改善箇所説明図

(代表車種:コマツ HV6000 通称名:HV6000-1)

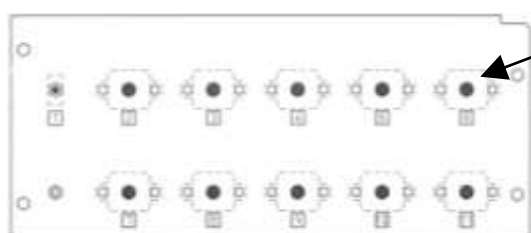
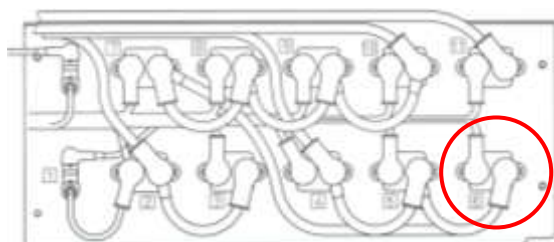
基準不適合発生箇所

異常発生時に電気回路の通電を遮断するサーキットブレーカにおいて、ケーブル端子の組立指示が不適切なため、当該端子を曲げて組付けたものがある。そのため、その状態で使用を続けると、端子部分が発熱し、最悪の場合、サーキットブレーカが電気回路の通電を遮断して走行不能になるおそれがある。

改善措置の内容:全車両、全ケーブル端子を点検し、曲げてある場合はケーブルとサーキットブレーカを新品に交換する。

識別:パネル前面に白ペンキを塗布し識別する。

白ペンキを塗布する
